ELEKTRISCHE INSTALLATIES OP LAAGSPANNING EN OP ZEER LAGE SPANNING (Boek 1 - KB 08/09/2019)

| Plaats controle: | Brakelbosstraat 29, 9660 OPBRAKEL | | |

| Type controle: | Controlebezoek (6.5) | | |

Vereenvoudigd situatieplan of foto/schema van de (elektrische) installatie:

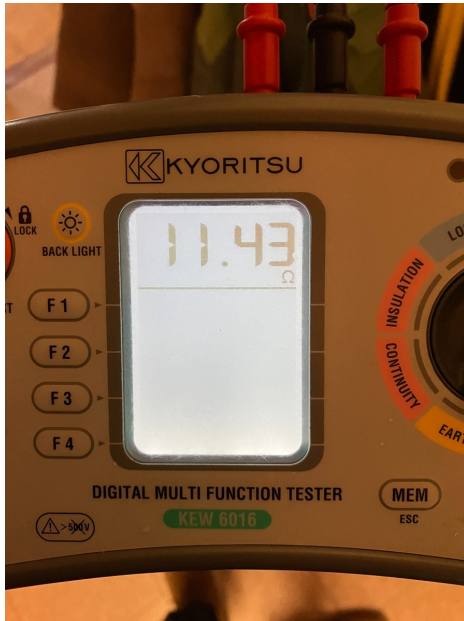
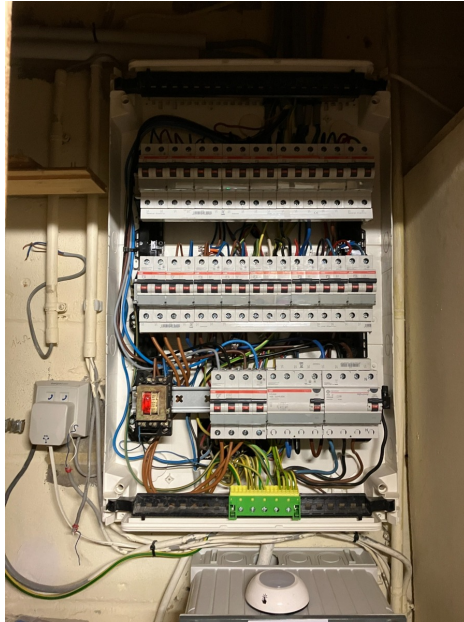
- 1.01A. - Het eendraadsschema van de elektrische installatie is onvolledig en/of niet correct. (Boek 1, Onderafdeling 3.1.2.1. (a))
- De handtekening van degene die de installatie heeft uitgevoerd ontbreekt. (Boek 1, Onderafdeling 3.1.2.1. (a))

- De kenmerken van de elektrische leidingen (type, aantal geleiders, doorsnede en brandeigenschappen) worden niet vermeld. (Boek 1, Onderafdeling 3.1.2.2. (a))

- De plaatsingswijze van de elektrische leidingen wordt niet vermeld. (Boek 1, Onderafdeling 3.1.2.2. (a))
 - Niet alle schakelaars, contactdozen en/of lichtpunten worden vermeld. (Boek 1, Onderafdeling 3.1.2.2. (a))

- Niet alle vaste machines en toestellen worden vermeld. (Boek 1, Onderafdeling 3.1.2.2. (a))
 - Niet alle bronnen (transformator, fotovoltaïsch paneel, omvormer, batterij,...) worden vermeld. (Boek 1, Onderafdeling 3.1.2.2. (a))

- De naam, hoedanigheid en BTW-nummer (indien van toepassing) van degene die de installatie heeft uitgevoerd worden niet vermeld. (Boek 1, Onderafdeling 3.1.2.1. (a))

- 1.02A. - Het situatieplan van de elektrische installatie is onvolledig en/of niet correct. (Boek 1, Onderafdeling 3.1.2.1. (a))
- Niet alle vaste machines en toestellen worden vermeld. (Boek 1, Onderafdeling 3.1.2.3. (a))
 - Niet alle bronnen (transformator, fotovoltaïsch paneel, omvormer, batterij,...) worden vermeld. (Boek 1, Onderafdeling 3.1.2.3. (a))
 - Het legplan van de panelen van de fotovoltaïsche installatie is niet aanwezig en/of onvolledig. (Boek 1, Onderafdeling 3.1.2.3. (a))
 - De naam, hoedanigheid en BTW-nummer (indien van toepassing) van degene die de installatie heeft uitgevoerd wordt niet vermeld. (Boek 1, Onderafdeling 3.1.2.1. (a))
 - De handtekening van degene die de installatie heeft uitgevoerd ontbreekt. (Boek 1, Onderafdeling 3.1.2.1. (a))

Uitleg: AAN TE PASSEN AAN DE INSTALLATIE
